PSE マーク表示追加のご案内

LF2B形LED照明ユニット

LF2B形LED照明ユニット ACフリータイプのPSEマーク表示追加とこれに伴う使用部品の難燃グレード変更およびシート厚み変更についてご案内いたします。

識別表示

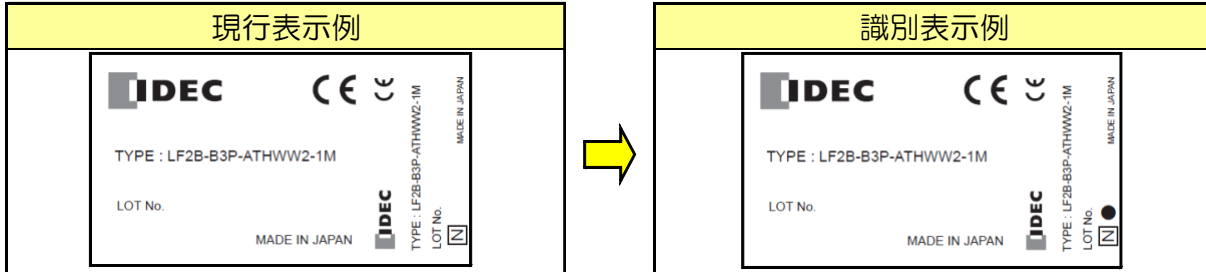
- ・ 個装ケース：個装ケースのラベル上に表記している  マークの横に黒丸（●）を表示します。
